<b>Sitzungsvorlage</b>		<b>Vorlage- Nr:</b> VO/2016/0672-R6
Federführend: Referat 6		Status: öffentlich
Beteiligt:		Aktenzeichen: Datum: 15.12.2016 Referent: Beese Thomas
<b>Bahnausbau Bamberg Stand der Variantendiskussion</b>		
Beratungsfolge:		
Datum	Gremium	Zuständigkeit
17.01.2017	Stadtrat der Stadt Bamberg	Entscheidung

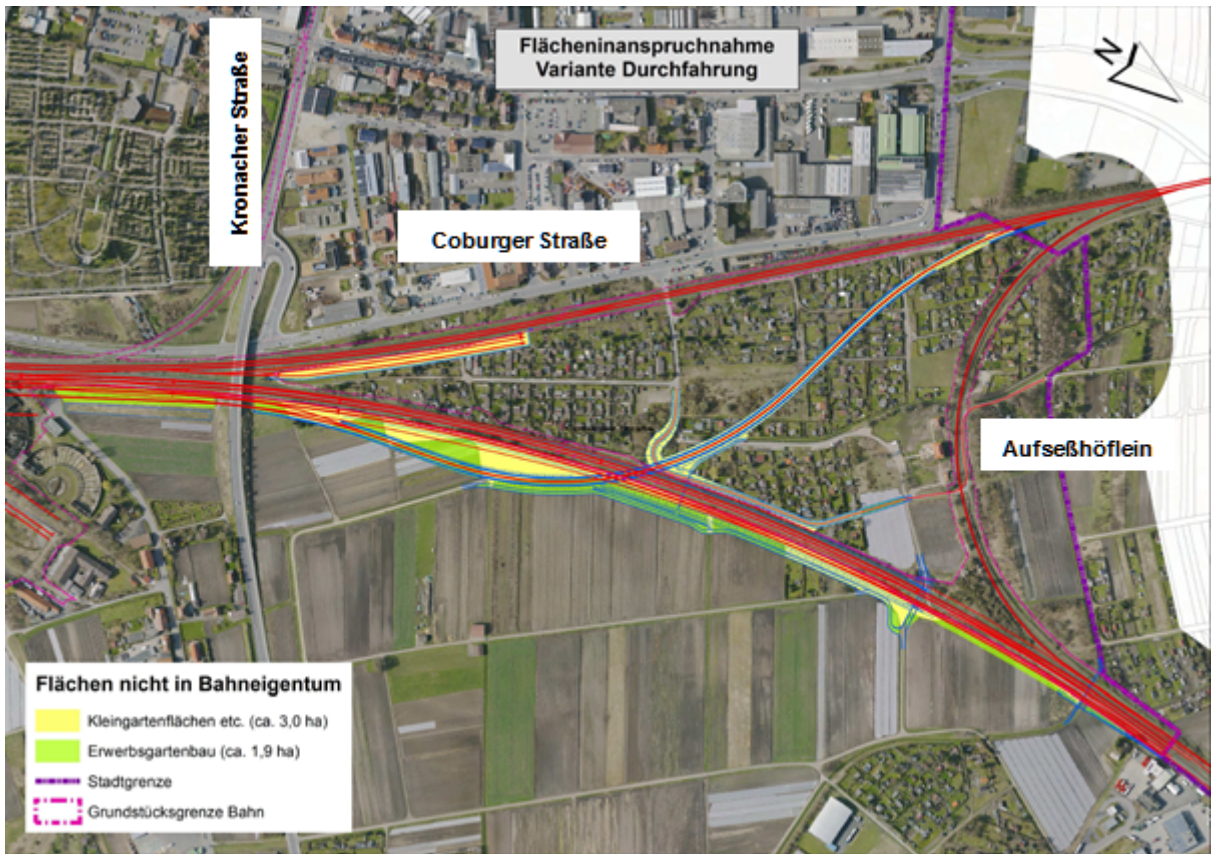
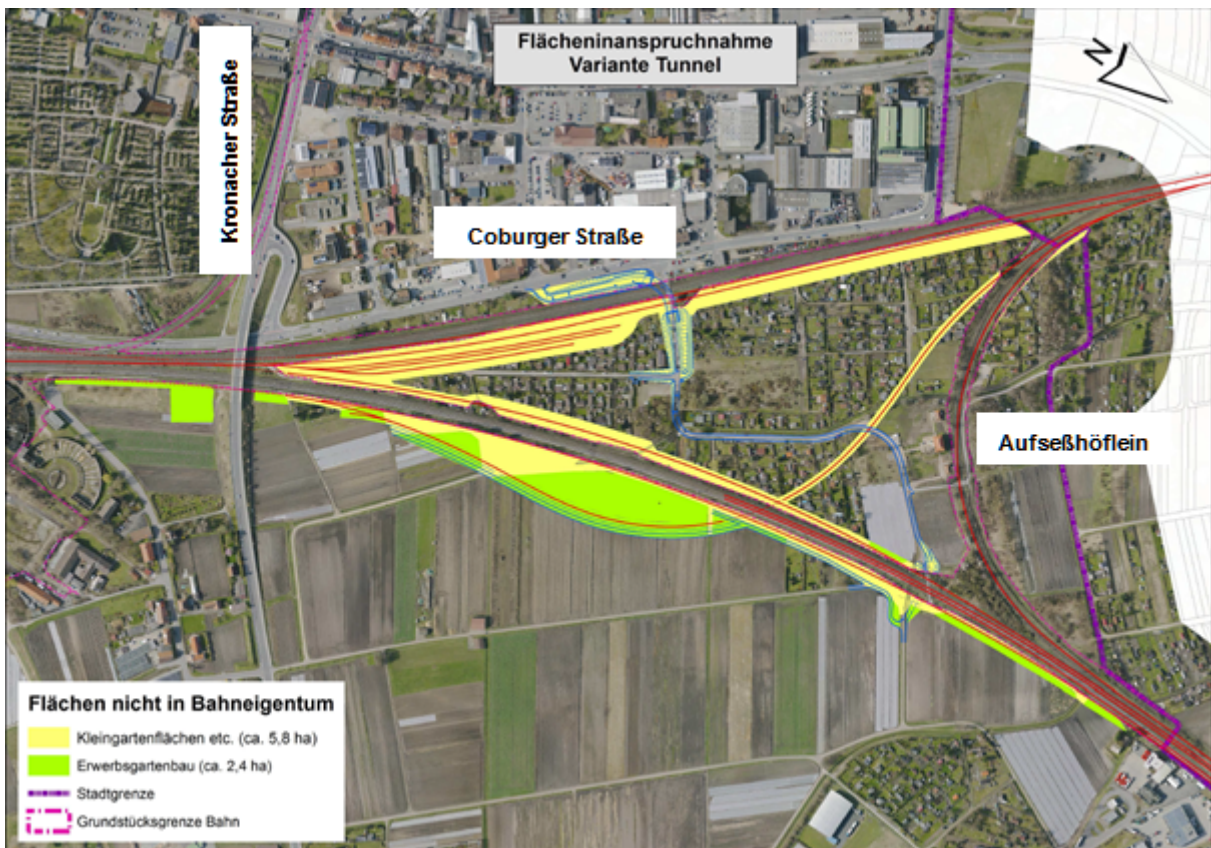
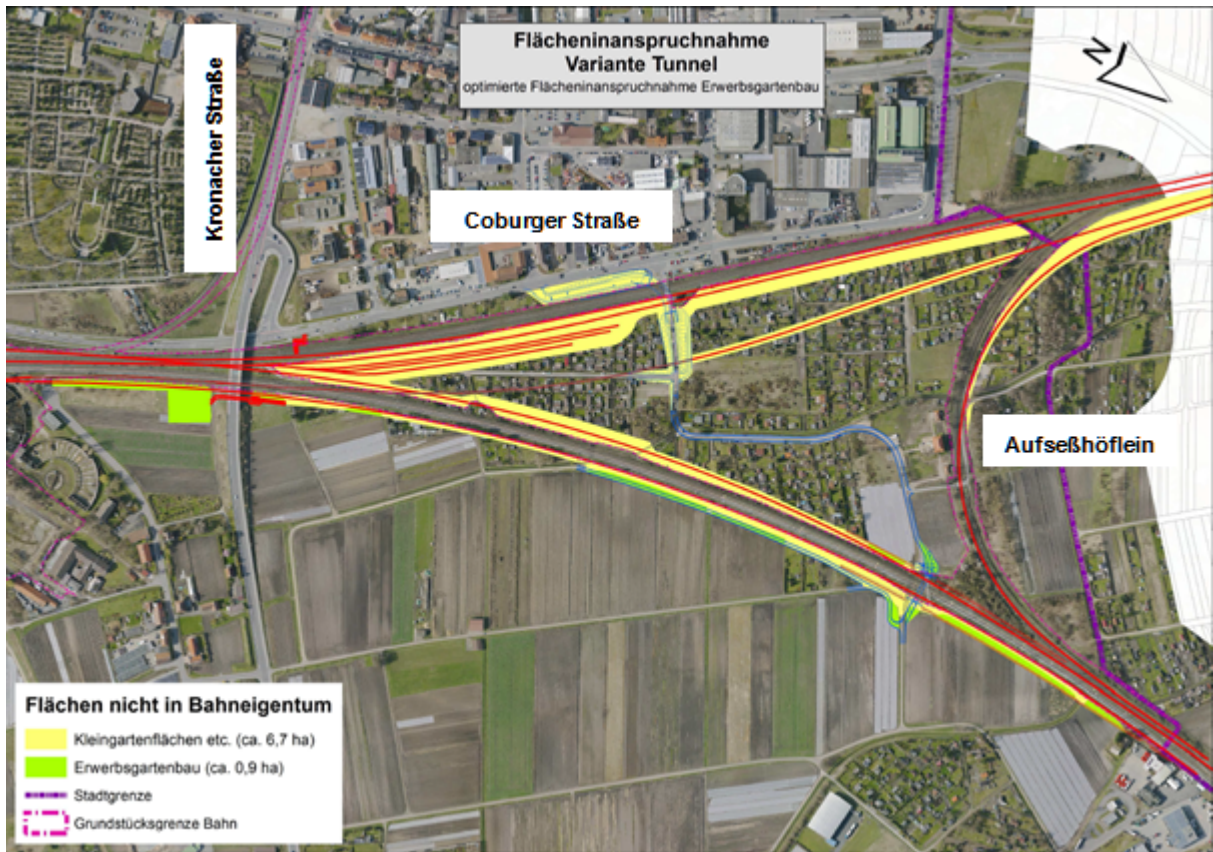
Unter der Zielvorgabe der Minimierung des Flächeneingriffs im Bereich der Nordflur führt der Versuch der Verbesserung der Planung zu folgenden **Änderungen**:

- Der Rettungsort liegt jetzt südlich der Kronacher Straße.
- Östlich des Verbindungsgleises verläuft jetzt ein 3,5 m breiter Weg. („km 1,4 – 1,8“).
- Die „eingeschlossene“ Fläche zwischen Verbindungsgleis und Bestandsstrecke ist von Norden aus befahrbar und kann demnach bewirtschaftet werden.

Bei der Suche nach möglichen Alternativen wurde das Ingenieurbüro Emch+Berger durch die Stadt beauftragt, eine zusätzliche Variante für das Verbindungsgleis Bamberg – Rottendorf zu untersuchen. Hierzu liegt nunmehr die **Machbarkeitsstudie „Variante Tunnel Verbindungsgleis“** (s. **Anlage 12**) mit Lageplan (**Anlage 12 a**) vor. Die neue Variante des Verbindungsgleises beginnt etwa auf Höhe der Gundelsheimer Straße und zweigt westlich von der östlichen Tunnelröhre Bamberg – Erfurt ab. Nach einer etwa 450 m langen Parallellage zwischen der Strecke Bamberg – Hof links und dem ABS – Gleis Nürnberg – Erfurt unterkreuzt das Verbindungsgleis die Strecke Bamberg Hof und durchquert das Gleisdreieck bis es an das neu trassierte Abzweiggleis Aufseß-Höflein anschließt.

Im Vergleich zur Variante des Verbindungsgleises der DB Netz AG würden nach Angabe des Planungsbüros Emch+Berger bauliche **Mehrkosten in Höhe von rd. 30 Millionen Euro** entstehen.

6.3 Bewertung aus Sicht der DB Netz AG

- Die Alternativplanung der Stadt hat **gravierende negative Auswirkungen**, so dass diese Lösung nicht weiter verfolgt werden kann.
- Außerdem wäre zum jetzigen Zeitpunkt die **Zeit zu knapp**, um die Planung der technischen Ausrüstungsgewerke, die lärmschutztechnischen Berechnung sowie das Rettungskonzept dahin gehend anzupassen.

Die **städtebaulichen Vorteile** der städtischen Alternativplanung sind insbesondere:

- geringerer Eingriff in die Gärtnerflächen der Nordflur
- größerer Abstand zum Anwesen „Aufseßhöflein“

Die Mehrkosten in Höhe von möglicherweise rd. 30 Millionen Euro müssen zum einen in **Relation zu den Gesamtkosten des Tunnelvorhabens** in Höhe von rd. 1,326 Milliarden Euro gesehen werden (s. Ziff. 8 Kosten). Die Mehrkosten betragen mithin nur rd. 2,3 Prozent. Dies bewegt sich vermutlich innerhalb des Kostentoleranzkorridors der aktuellen Planungstiefe. Zum anderen sind **in einer Kosten-Nutzen-Abwägung die Vorteile entsprechend zu gewichten**.

**Nach über 20 Jahren Planungszeit kann der durch die DB Netz AG angeführte vermeintliche Zeitdruck nicht als Gegenargument anerkannt werden.**

### 12.2 Beurteilungspegelkarte Variante „Durchführung“ – Prognose 2025 mit Schallschutz

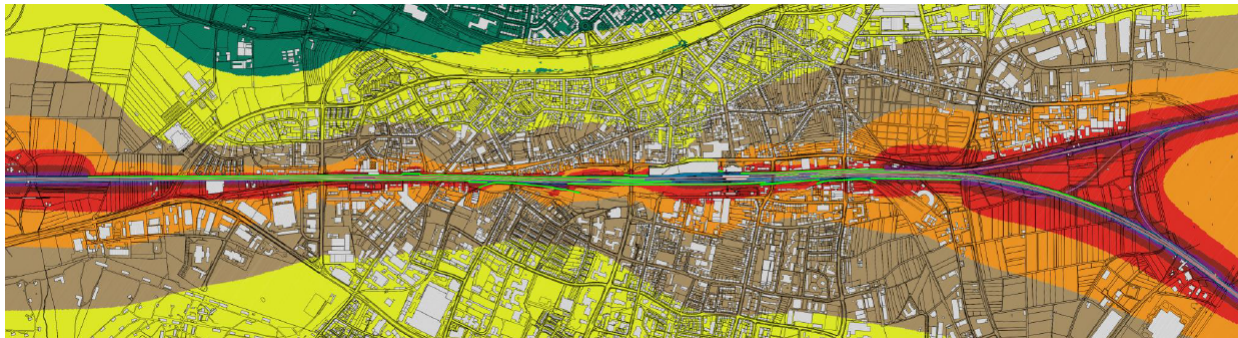
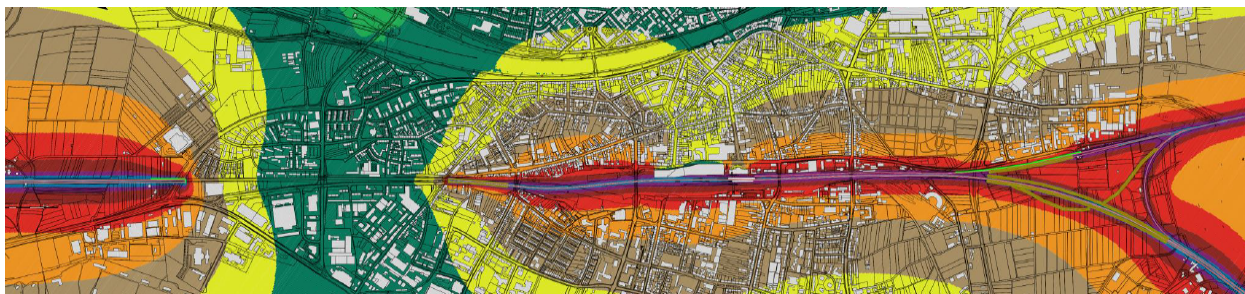
**Grundsätzlich ist es erfreulich**, dass es möglich ist, die gesetzlichen Anforderungen an den vorbeugenden Schallschutz zu erfüllen, mit einer Planung, bei **der alle außenliegenden Schallschutzwände maximal drei Meter hoch** sind. Andererseits war dieser Planungsstand bereits vor zwanzig Jahren erreicht, so dass diese Erkenntnis nichts substanziell Neues enthält.

**Neu** hingegen ist die **Verabschiedung des neuen Bundesverkehrswegeplans** durch den Deutschen Bundestag am 02.12.2016. Die hierin enthaltenen **Prognosezahlen 2030** für den Schienengüterfernverkehr sind **in der vorliegenden Immissionsschutzberechnung noch nicht berücksichtigt**. Die vorliegenden Berechnungen beruhen noch auf den Prognosezahlen 2025. Nachdem die Prognosezahlen 2030 im Schienengüterfernverkehr unter den Prognosezahlen 2025 liegen, bedeutet dies, dass neue Berechnungen **möglicherweise niedrigere Schallschutzwände** ermöglichen können.
